Rapport - Version 03

Analyse de cycle de vie comparative des émissions  
de gaz à effet de serre (GES)

Stolt LNGaz Inc.

Le rapport original destiné au Client a été produit en anglais. Seule l'annexe présentant la revue critique du panel d'experts indépendants n'a pas été traduite en français.

Figure 2-2 : Frontières du système – Activités et processus

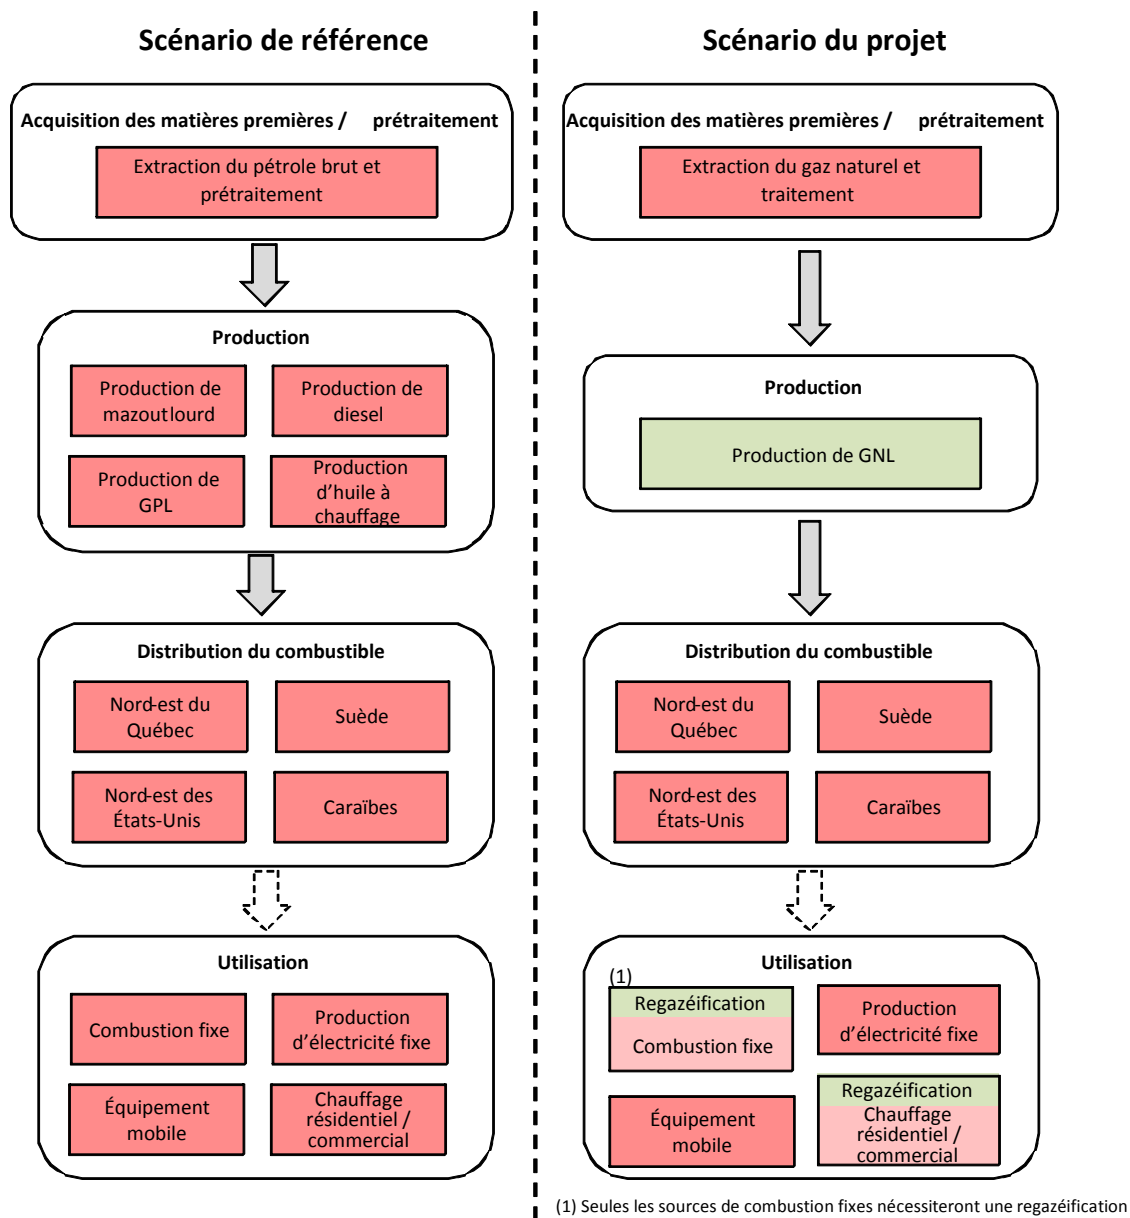
25	PR	2.2.1	The authors included the “ <i>heating oil production</i> ” in the system boundaries (Figure 2-2)? Why is it not mentioned in most places where alternative fuels are enumerated (e.g. section 2.2 and Table 2-2)? The description of alternative fuels should be consistent throughout the report.	● The heating oil used is designated as ULSD. This section has been updated to be more consistent.	Satisfactory.
26	PR, DO	2.2.1	Do emissions in the “end of life” stage correspond to combustion emissions? These emissions should actually be considered in the “ <i>use phase</i> ”. While the authors state that their study is “cradle to grave”, it is erroneous as no end of life processes (e.g. disposition of	● Emissions for the combustion stage are included in the USE stage.  The study is cradle-to-grave, from well head to fuel use. The product end of life being the usage of the fuel.	Satisfactory.
